放射性物質分析・研究施設第1棟の工程遅延を踏まえた 分析計画への影響について

2021年6月7日

東京電力ホールディングス株式会社

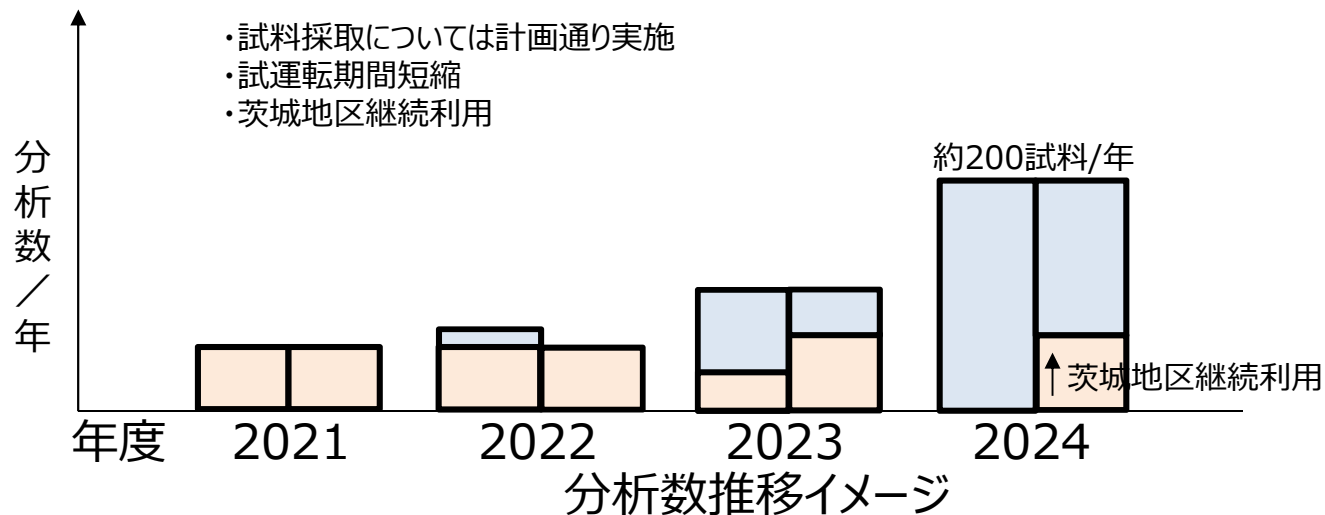
- 放射性物質分析・研究施設第1棟(以下、大熊第1棟)について、給排気設備の流量が足りないということで工程遅延とのことだが、第1棟の運用開始が遅れても、廃炉を進める上での瓦礫等の分析の遅れや影響の無いようにすること。

- ✓ 大熊第1棟の建設と平行して、これまで茨城地区の分析施設にて分析している。
- ✓ 大熊第1棟での分析は、竣工後の試運転期間を経た後に、本格運転を実施する予定であった。
- ✓ 大熊第1棟の本格運転開始までの期間を短縮するとともに、茨城地区の分析施設を継続して利用することで、当初計画していた分析に影響を及ぼさないものとする。
- ✓ なお、大熊第1棟の運転開始の時期に依らず必要な分析データを取得できるよう、試料採取は計画的に進めていく。
